Европейская экономическая комиссия

Рабочая группа по перевозкам скоропортящихся пищевых продуктов

Испытание в целях возобновления свидетельств СПС на неавтономные транспортные средства, у которых холодильная установка приводится в действие их двигателем, на шесть и девять лет

Передано правительством Франции

Изменение температуры в кузове во время работы неавтономной установки при средней наружной температуре 30 °C ± 0,5 °C

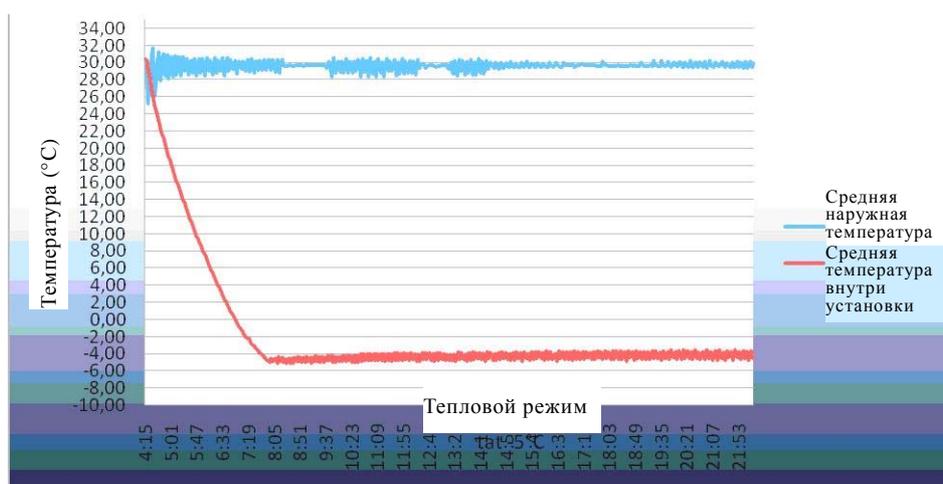
- потенциал снижения температуры с использованием источника электроэнергии или двигателя транспортного средства;
- потенциал поддержания температуры ниже температуры, установленной для данного класса, в течение как минимум двух часов при наружной температуре +15 °C и одного часа при наружной температуре +30 °C после стабилизации в режиме работы двигателя на малых оборотах с допуском 100 оборотов в минуту.
